Změnový list

č. 106

stavba: Nová plavecká hala Litvínov

Změna dřevěného obkladu wellness 3NP:

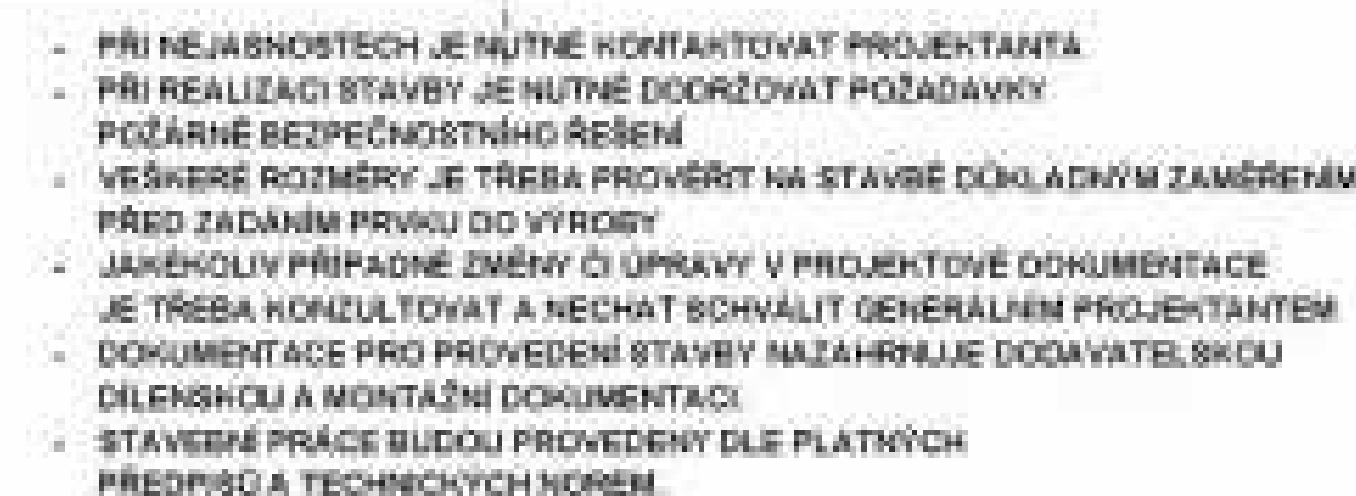
- * revize 6 – 03/2020
- 1. úprava výpočtu pauzy mezi m.č. 1.04 a 1.13, ušetření podkladů v čl. m.č. 1.04
- 2. návrh důstojného obkladu koronavirové infekcí v m.č. 1.25
- 3. doplnění důstojného obkladu v m.č. 1.26
- 4. návrh důstojného obkladu testovacího soustavy v m.č. 1.26
- 5. zaplétání potrubí kachet v m.č. 1.13
- 6. doplnění zkuš. v m.č. 1.13
- 7. změna podkladů nad ochrannou, úprava výšky snímků výpoji
